福島第一原子力発電所 固体廃棄物貯蔵庫第9棟の増設における 質問の回答について

平成25年12月11日
東京電力株式会社

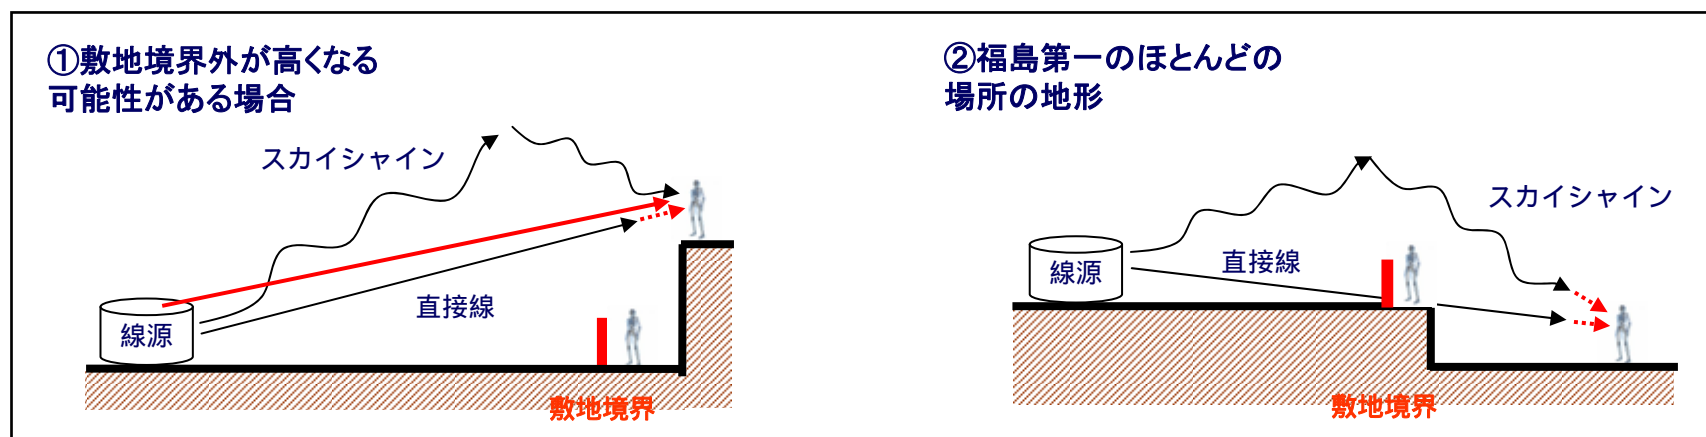
敷地境界の線量として、直接線とスカイシャインの割合はどの程度でしょうか？両者の合算値の最大値は敷地境界内にあるとの理解でよろしいですか？

今回用いた評価コードMCNP(モンテカルロ法)は、直接線とスカイシャインをまとめて計算するコードとなっていますので、数値として割合はありません。

ただし、本建屋は線源面積が非常に大きいことから、スカイシャインの寄与が大きいものと考えています。

また、福島第一原子力発電所周辺のほとんどの所で、敷地内より敷地境界の外側が低いため、直接線とスカイシャインの合計値の最大は、敷地境界外とはならず、敷地境界になります。

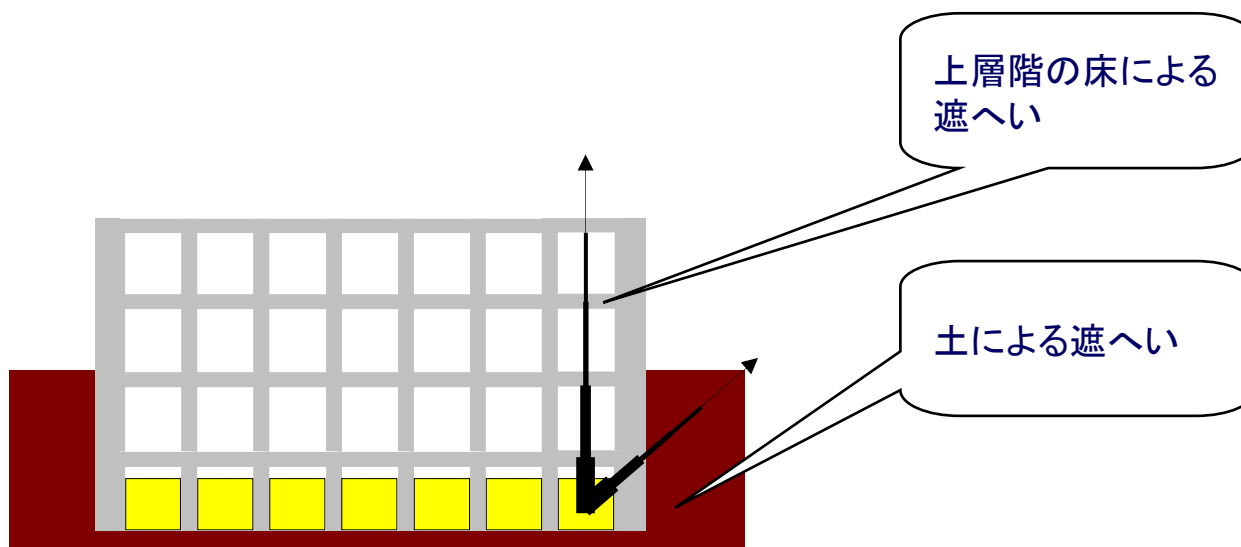
3号機上部ガレキ(最大540mSv/h)より余裕を加味して、10Sv/hとあるが、そのような高いガレキも建屋による十分な遮へい効果はあるのか。また、そのガレキは人により取扱うのか

固体廃棄物貯蔵庫第9棟は建屋のコンクリート壁・天井による遮へいが期待できる上、地下階は上層階の床による遮へい・土による遮へいも期待できるため、地下2階に10Sv/h相当の保管物を想定しても、第9棟全体の敷地境界への線量影響は約0.045mSv/年となる十分な遮へい効果を有しています。

このような高線量の瓦礫等は、遠隔重機により遠隔操作で取り扱います。
